광주연구개발특구 첨단3지구 A1블럭 공동주택 신축공사

- 4차 변경사업승인 -

광주첨단3지구 A1블럭 공동주택 신축공사 변경사업승인 4차 변경내역

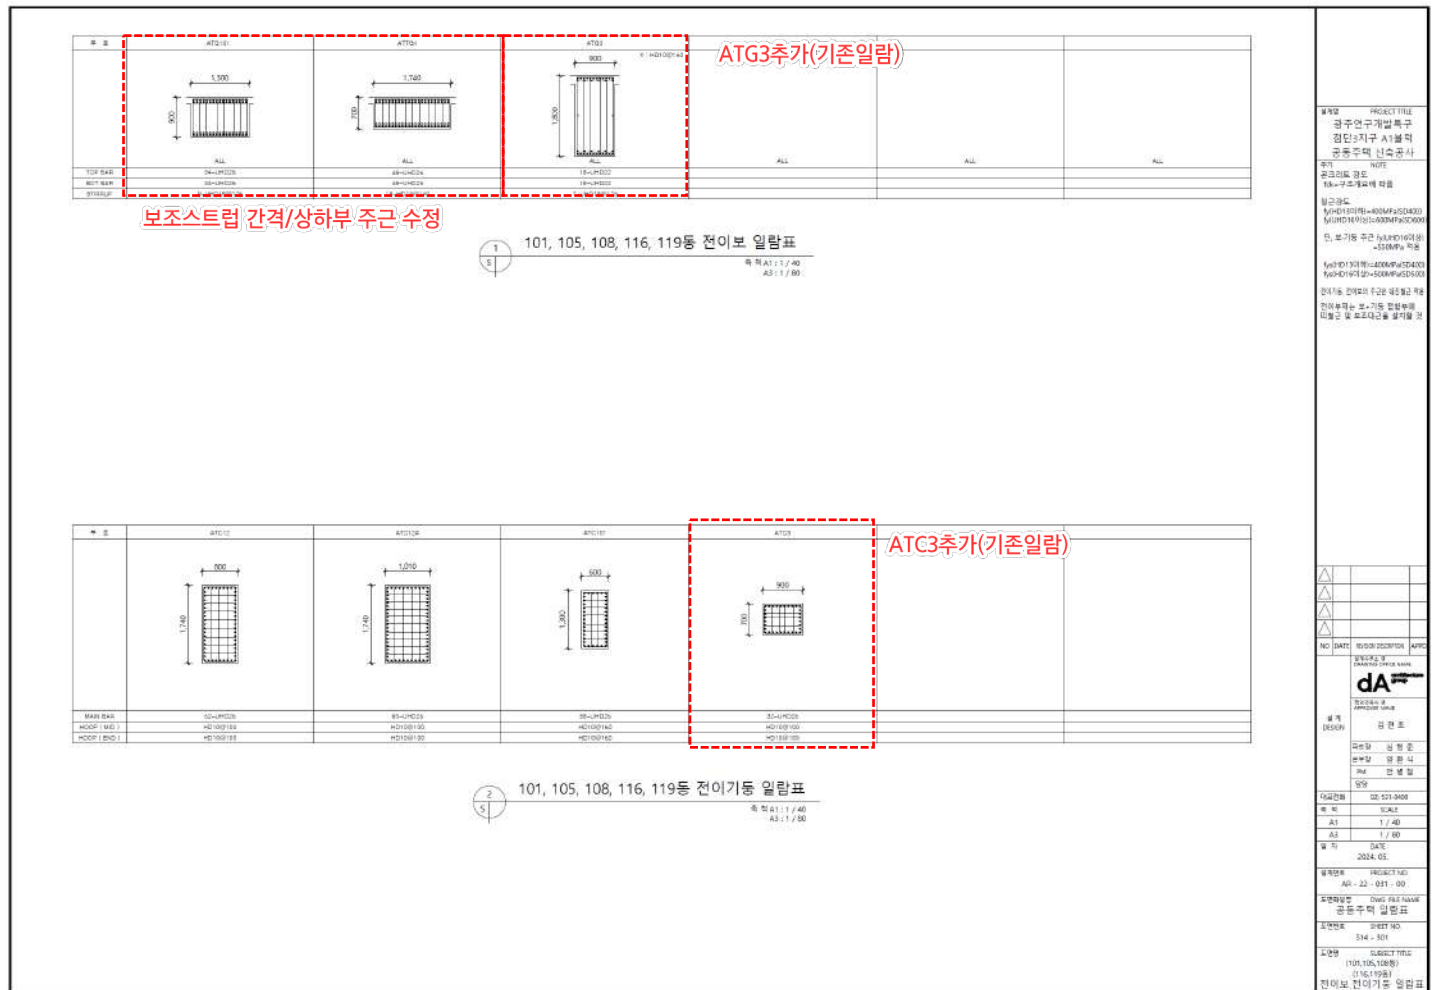
번호		변경도서	변경사유	변경내용
구조	2	동구조평면도	- 보조스트럽135도 표준갈고리(150mm)와 보 상부2단 주철근 간섭발생으로 시공불가 - 구조제 누락사항 반영 및 동별 구조일람표세분화(115동 분리)	- (당초) : 상하부 주근 2단배근, 보조스트럽간격@150 - (변경) : 상하부 주근 3단배근, 보조스트럽간격@175

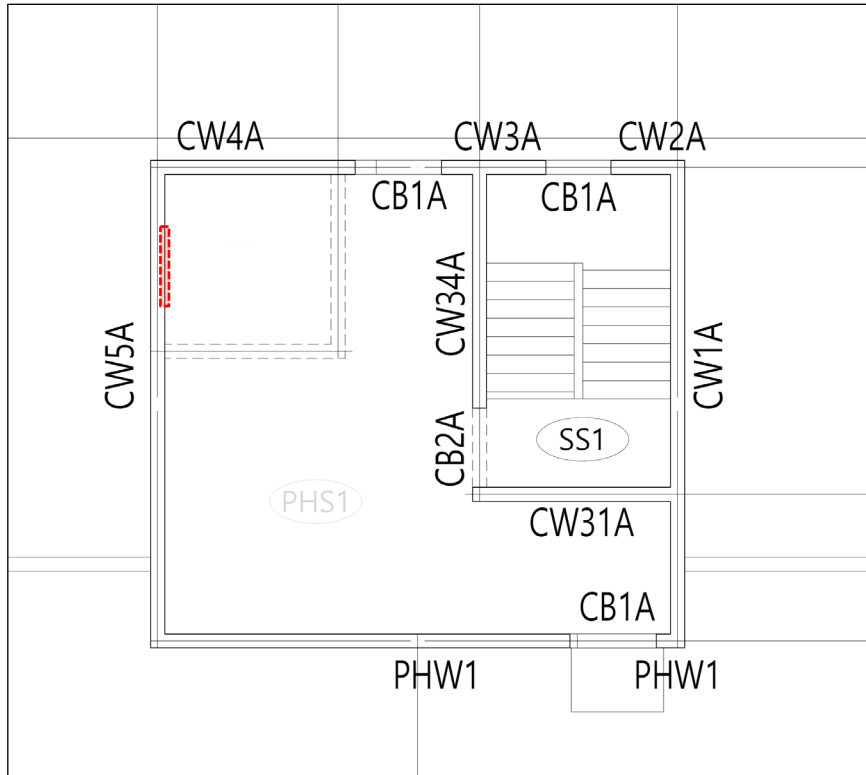
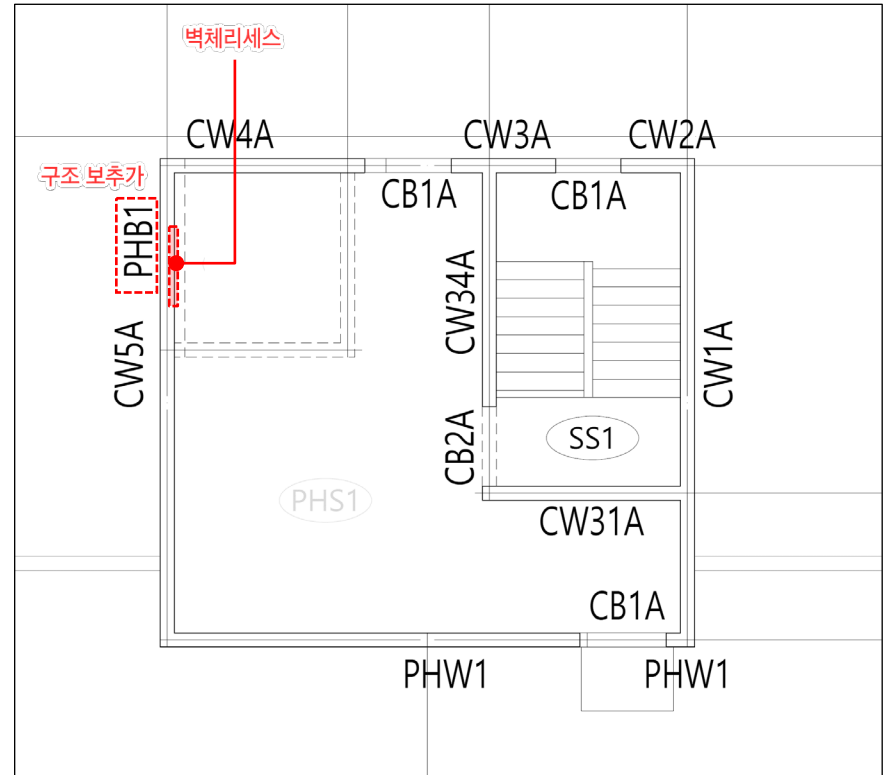
번호		변경도서	변경사유	변경내용
구조	3	동구조평면도	- 기계실 장비걸침길이 확보를 위한 보 추가	(당초) :ELEV권상기 고정용 H-BEAM 벽체 리세스 150mm(W1300xH1000xD150) 위치 : 엘리베이터 출입구자리를 마주보는 외벽 (변경) :벽체 리세스 (W1300xH 1000xD50) : 102,103,106동의 3~4라인, 117,118동의 1~2라인구조 보 추가 (350X700하부슬래브) : 전체동 ELEV기계실

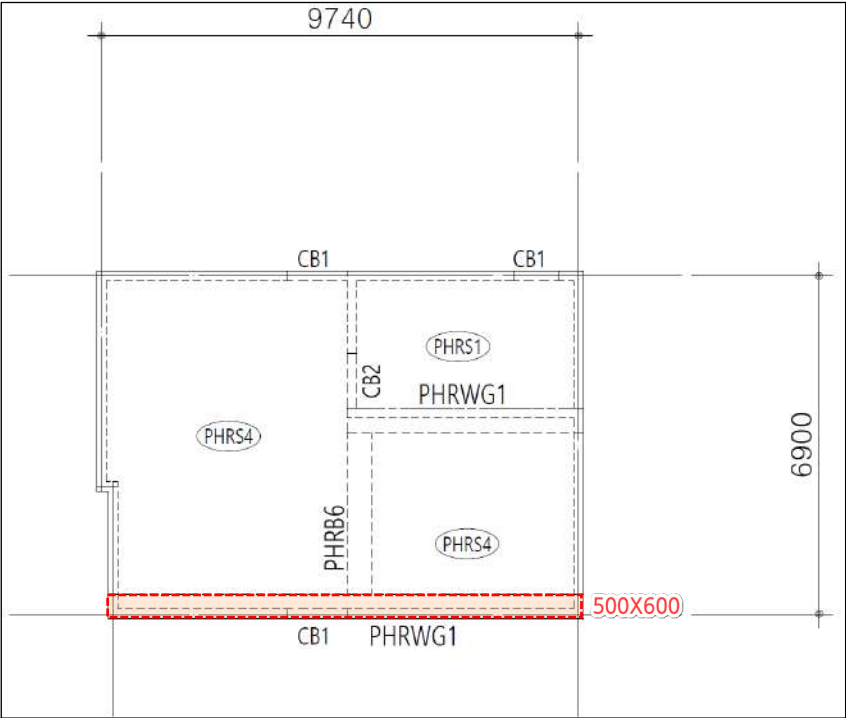
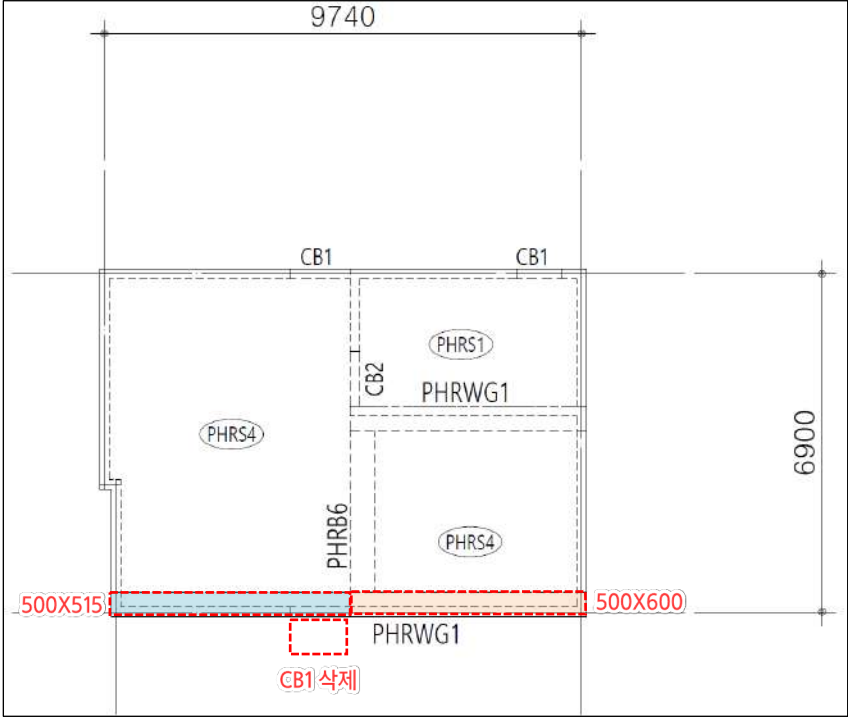
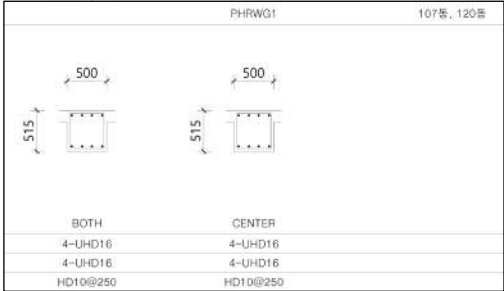
번호		변경도서	변경사유	변경내용
구조	4	동구조평면도	- 단면과 보충상이(도서오류)	- (당초) : 기계실 창 인방 515mm [PHRWG1 보 500x600mm] - (변경) : 기계실 창 인방 515mm [PHRWG1 보 500x515mm]

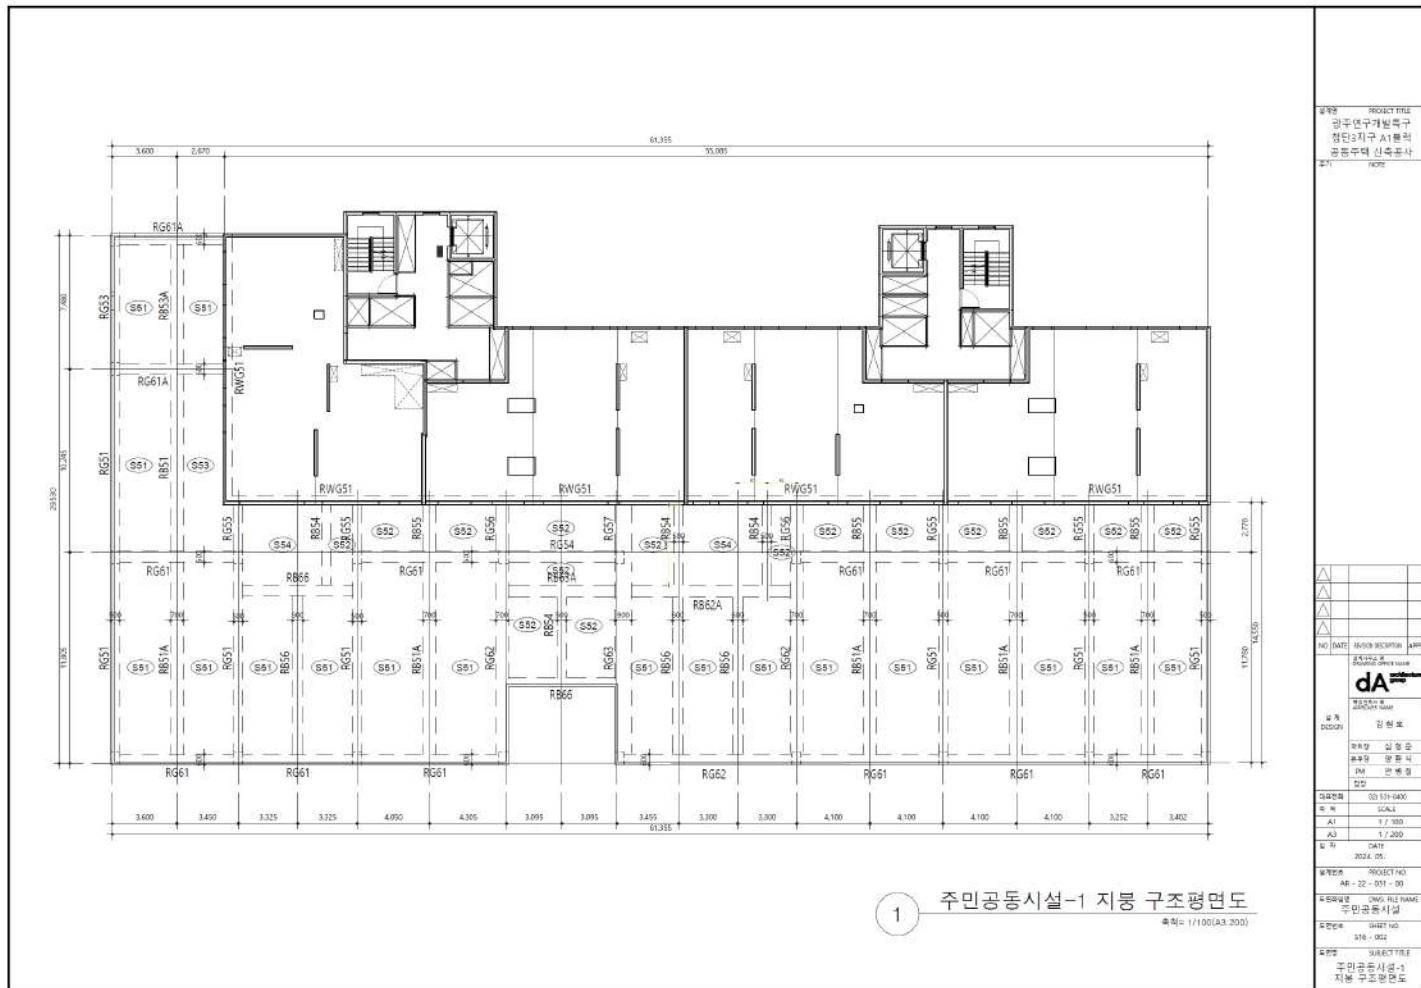
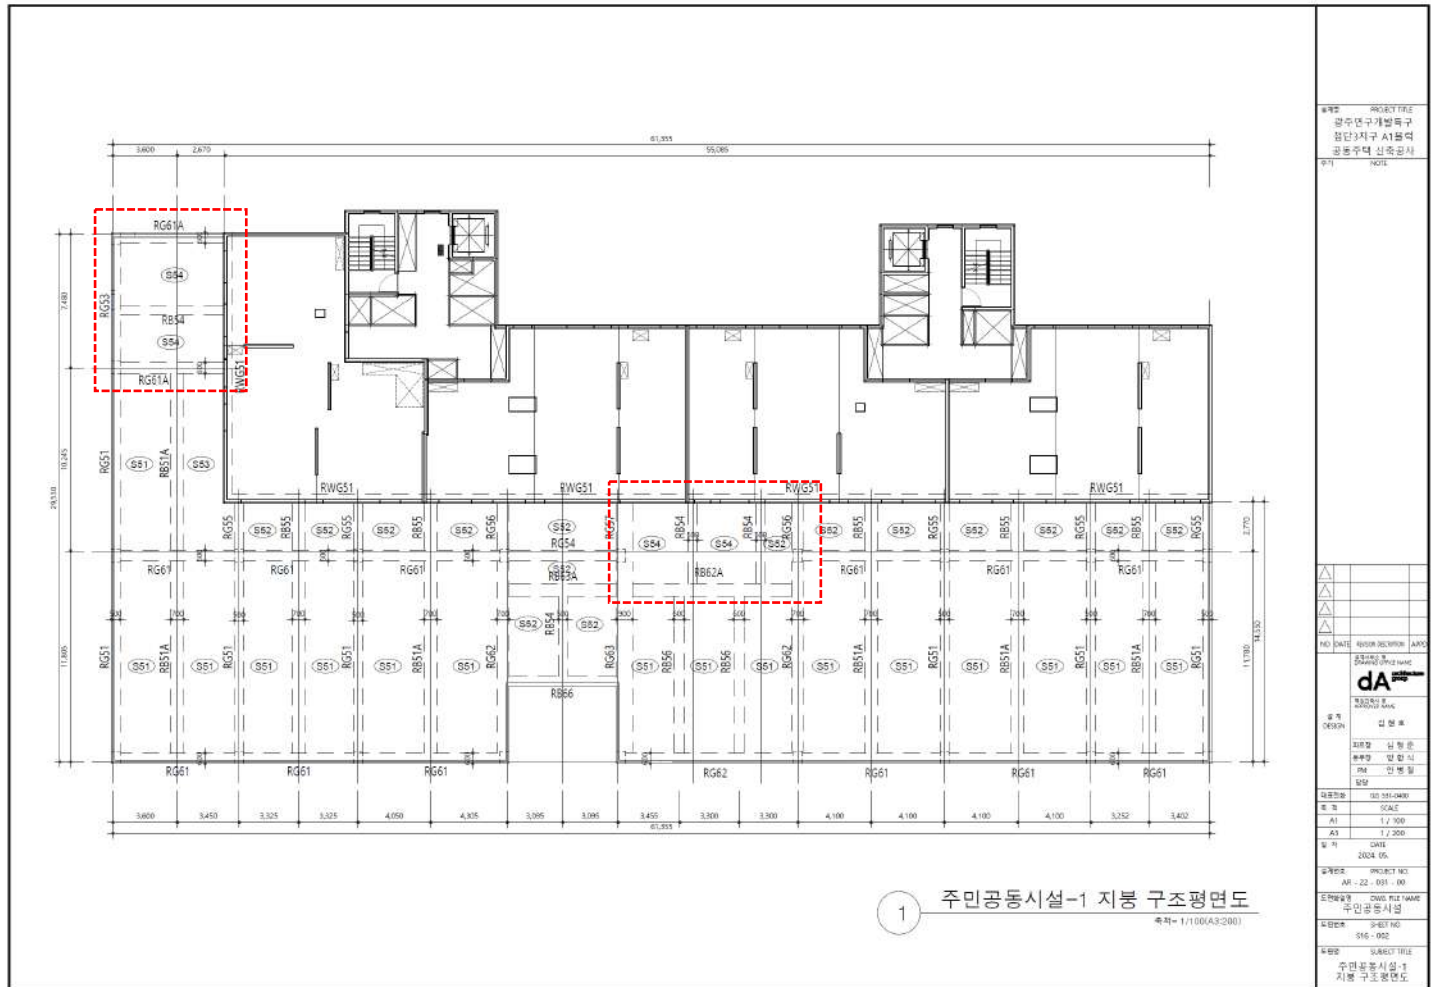
번호		변경도서	변경사유	변경내용
구조	6	주민공동시설 구조평면도	- 호이스트 설치구간 구조보강	- (변경) : - 114동(주차장지붕) 1G2 → 1B1 / 1B4 4개소 추가 - 114동(주민공동시설지붕) S52 → S54 / RB53A → RB54 / RB55 → RB54 / RG55 → RG57 / RB51A → RB56 - 115동(주차장지붕) 1B1A → 1B6 / 1B4 2개소 추가 - 115동(주민공동시설지붕) S71 → S73 / S74 → S73 / RB76, RB74추가

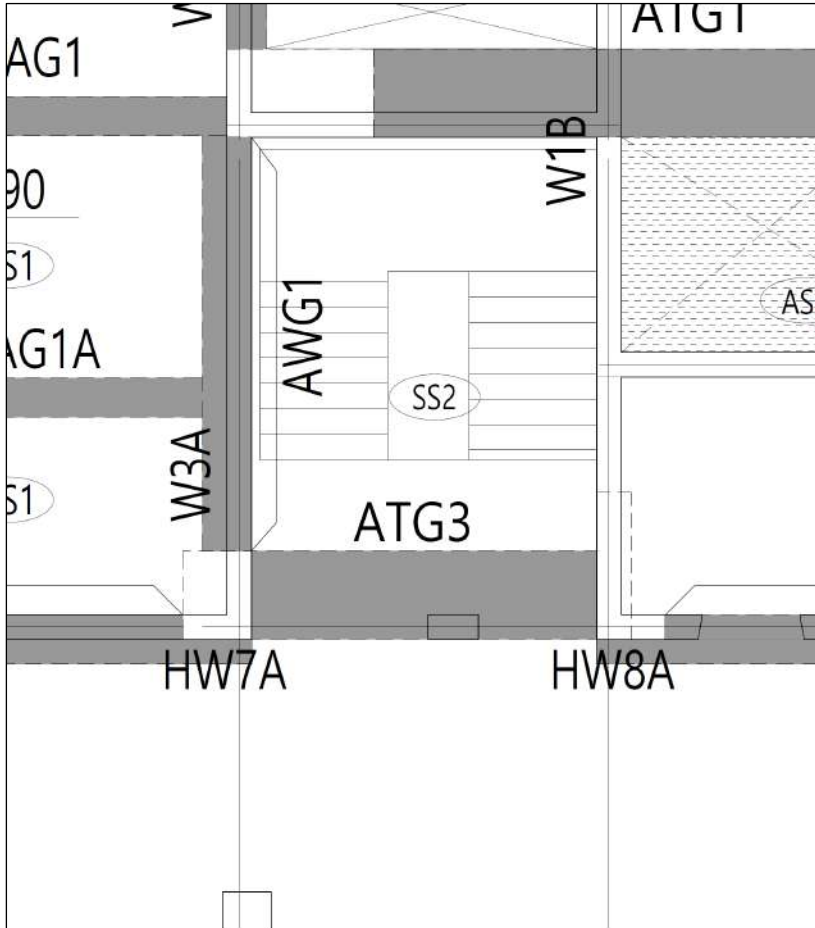
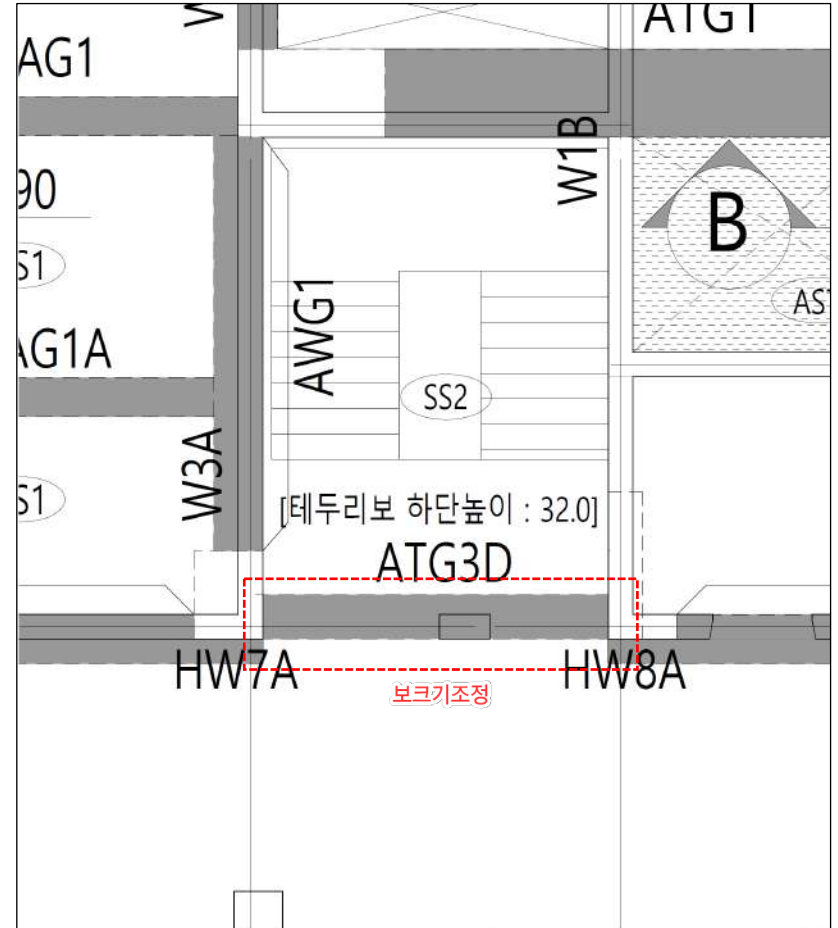
번호		변경도서	변경사유	변경내용
구조	7	주민공동시설 구조평면도	- 114동 주민공동시설 계단 보강설에 의한 활동공간 확보를 위해 보크기변경	- (당초) : ATG3 (900X1800) 보폭으로 인한 계단참 1200 거리 미확보(거리 917) - (변경) : ATG3D (550X2825) 보춤 보폭 변경으로 계단참 1200 거리 이상 확보(거리1267)

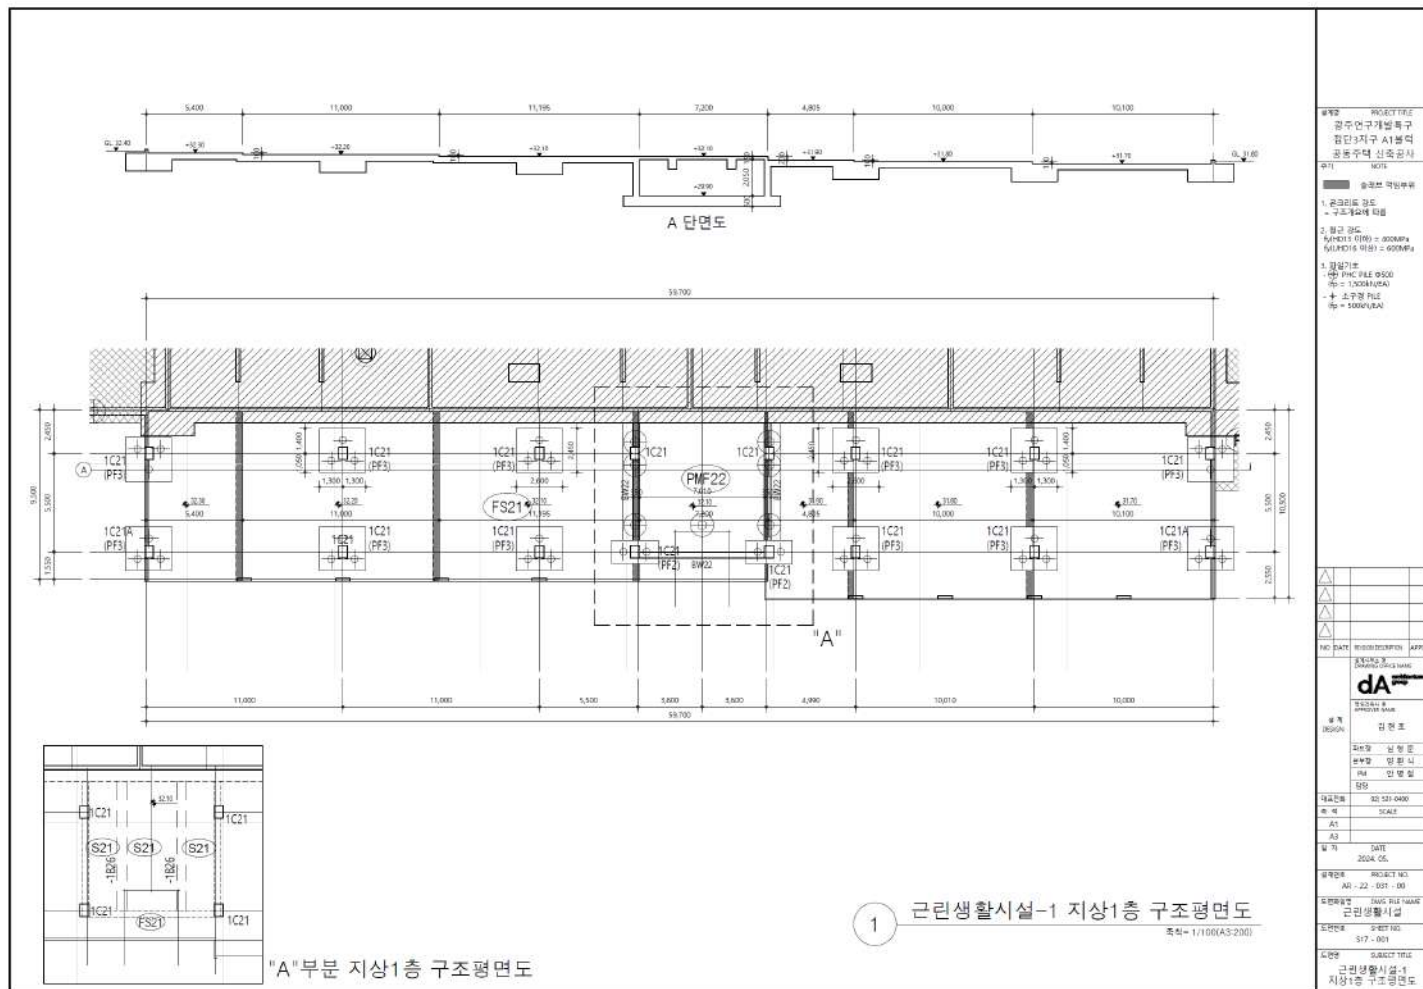
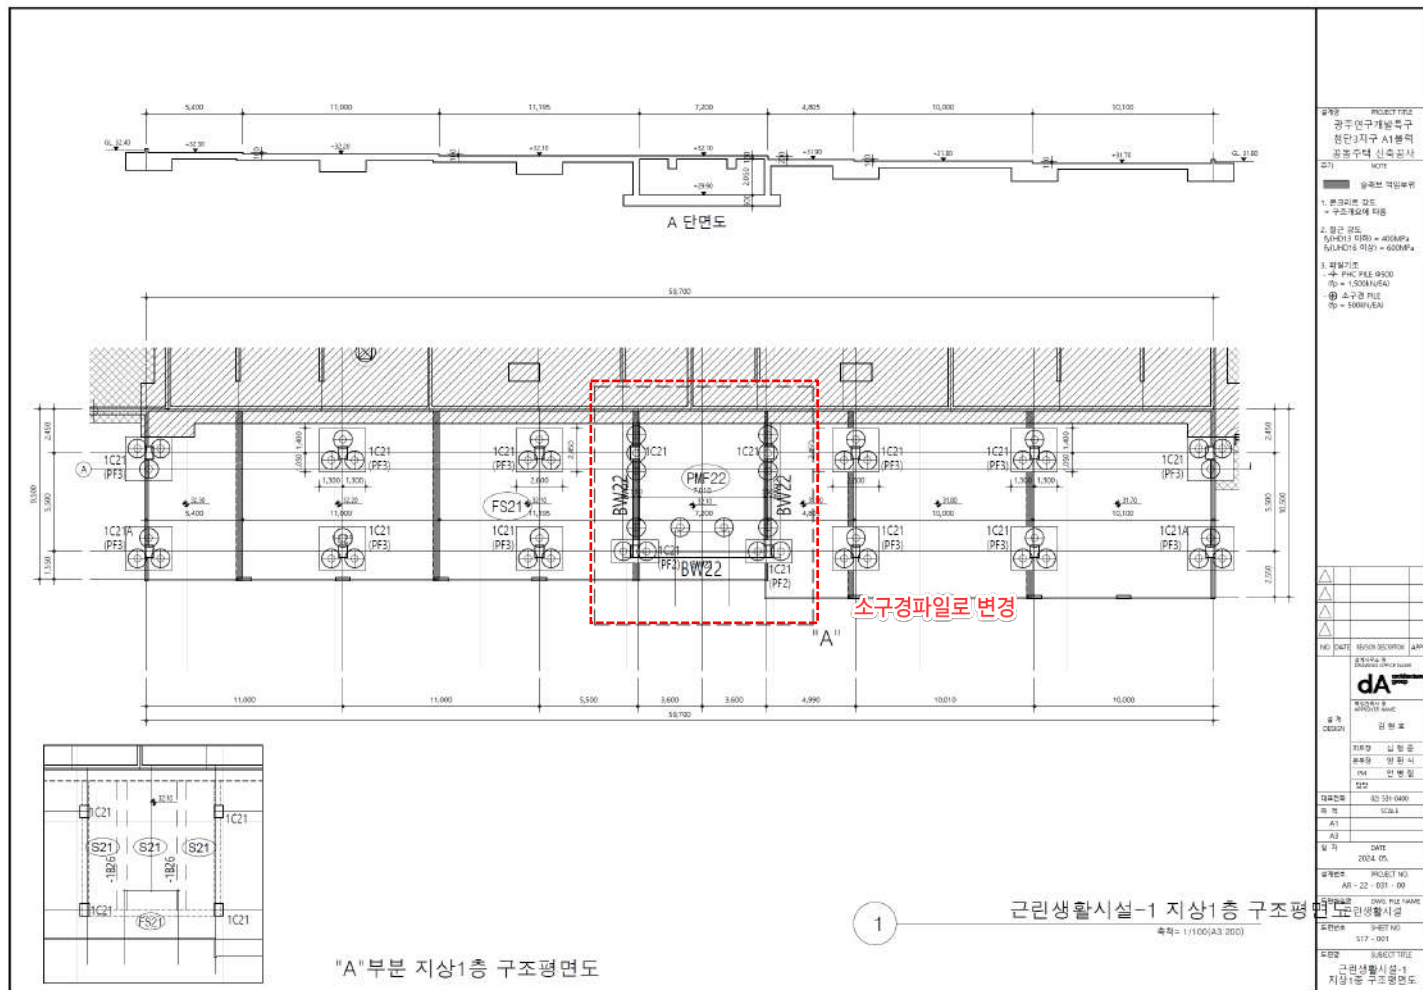
번호		변경도서	변경사유	변경내용
구조	8	근린생활시설 구조평면도	- 공사여건(공간협소)상 장비진입 불가로 파일 변경	- (당초) : 근생 기초 : 소구경파일 기초 / 화장실 PIT 기초 : PHC파일 기초 - (변경) : PIT 기초를 소구경파일로 변경[PHC파일 16개소->소구경파일 22개소로 변경]
